Scheda 4.57_P: Saludecio – Mulini Venturi

**PIANO STRALCIO DI BACINO
PER L'ASSETTO IDROGEOLOGICO**

- AGGIORNAMENTO 2014 -

Comune: Saludecio (RN)

Proposta di perimetrazione

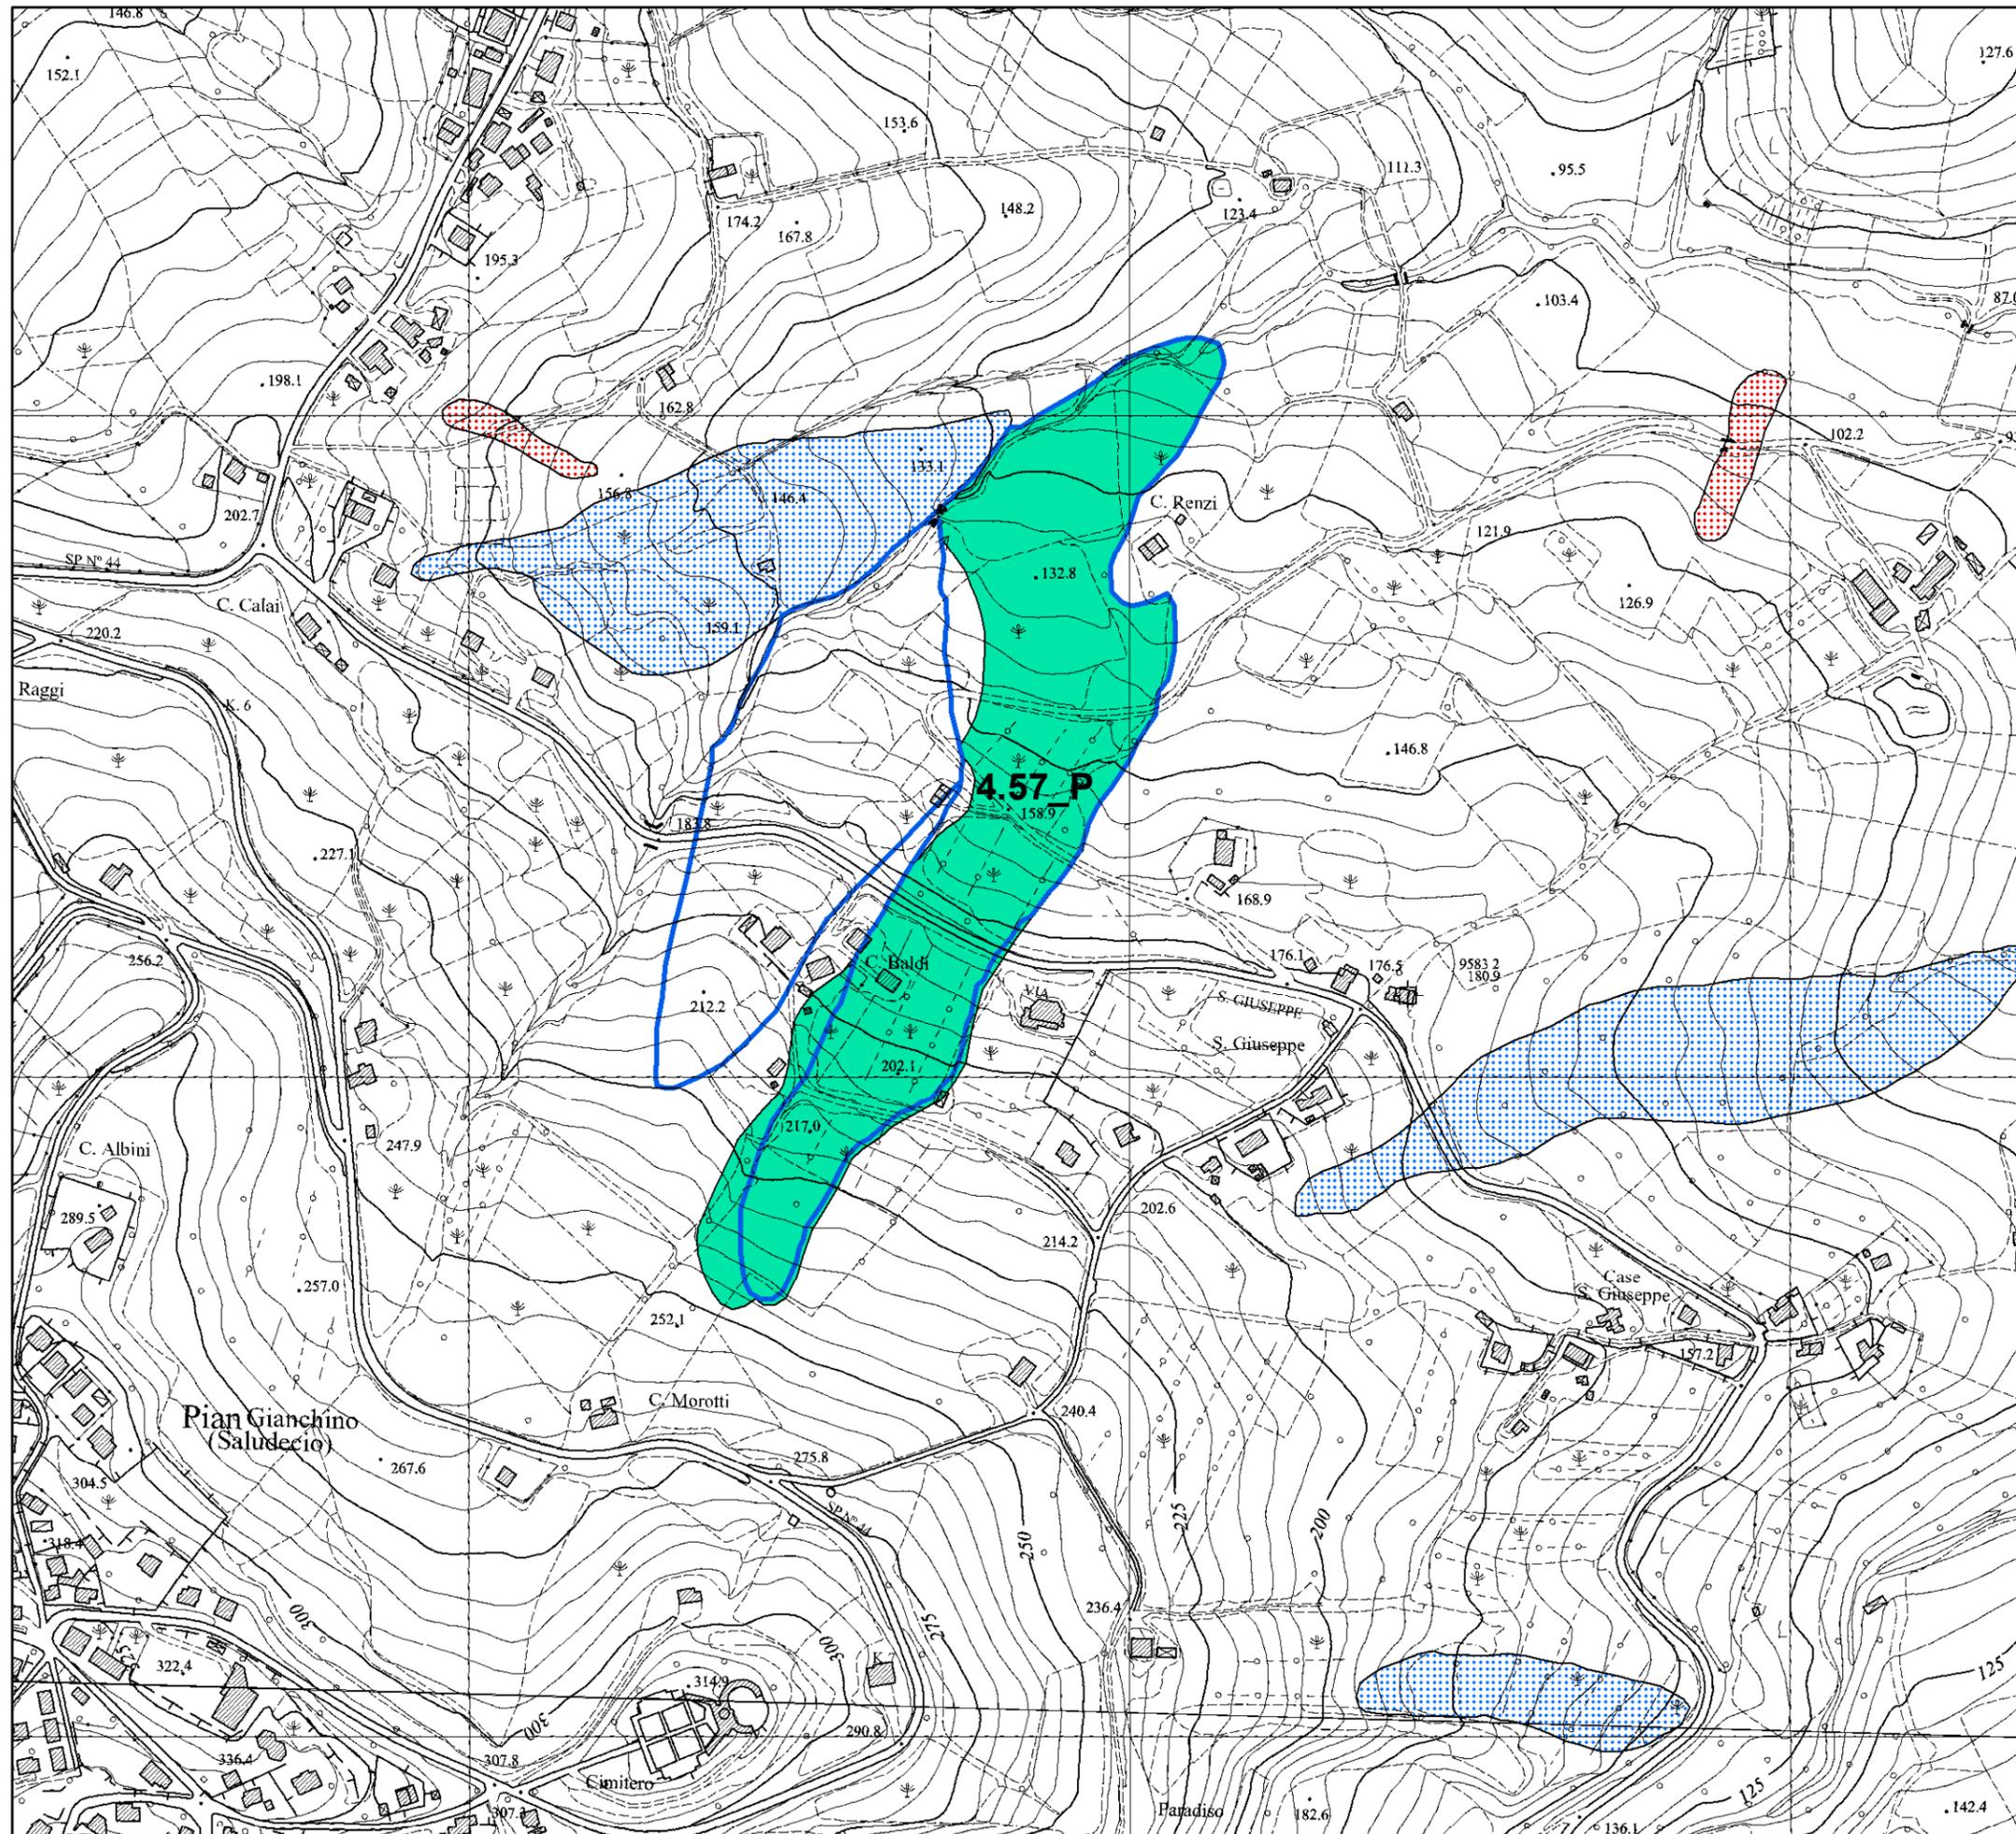
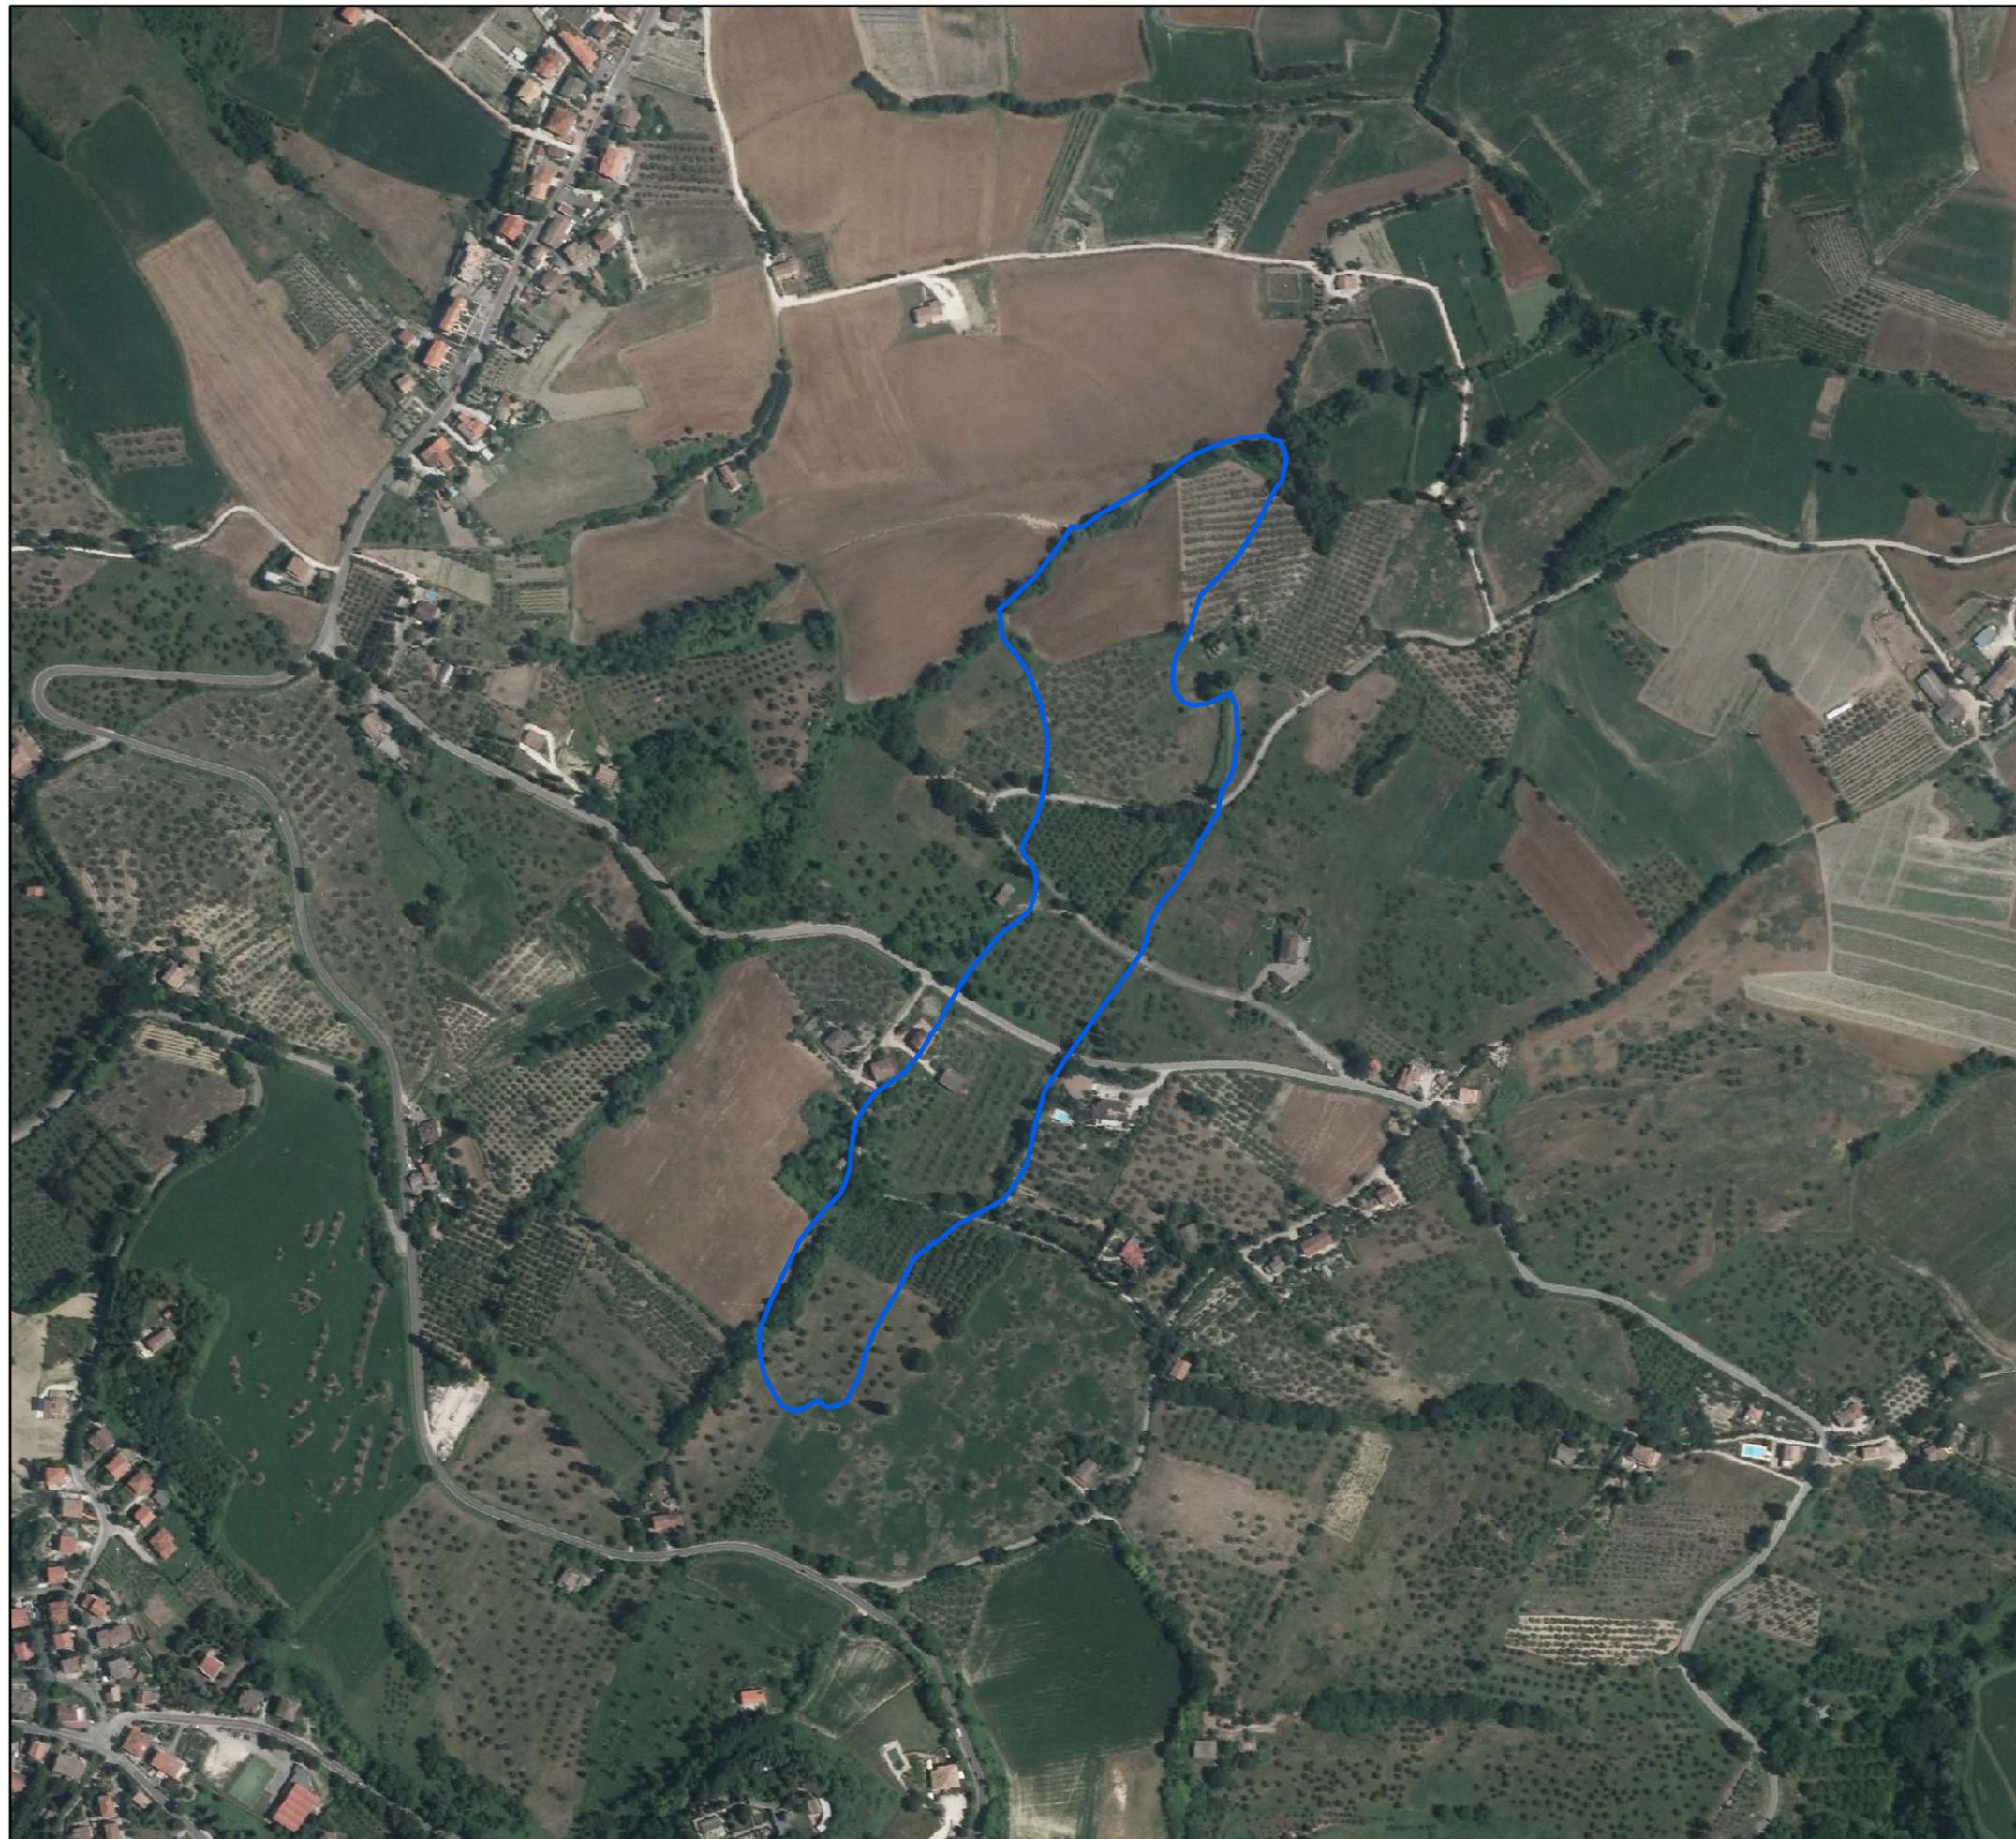
Rispetto allo sviluppo delle due frane quiescenti adiacenti oggetto di verifica, l'area di studio ha interessato una porzione di versante all'interno ed intersezione dei due dissesti, che è stata caratterizzata dal punto di vista geomorfologico come una zona di detrito eluvio-colluviale. All'interno di tale zona detritica è stata sviluppata la campagna geognostica, ricostruito il modello geologico e verificate le condizioni geotecniche di stabilità delle coperture. L'esito delle indagini ha fornito per l'ambito interessato dalla presenza del detrito eluvio-colluviale, una caratterizzazione degli elementi di pericolosità non riconducibile alla definizione degli art. 14, 15 e 16. La restante porzione del dissesto quiescente che si sviluppa a Nord e a valle della zona detritica e fino a raggiungere a valle il reticolo idrografico e una porzione marginale dell'altro dissesto quiescente posto ad Est, per caratteristiche di pericolosità riconducibili a quelle dell'area di studio, risulta altrettanto non riconducibile alle definizioni degli art. 14, 15 e 16.

14, 15 16 e pertanto risulta localmente deperimetrato il corrispondente ambito in dissesto oggetto di verifica. L'area in dissesto quiescente adiacente in direzione Est, per l'accertata azione di erosione al piede operata dal reticolo idrografico, è riconducibile alla definizione di un ambito a pericolosità elevata art.16.
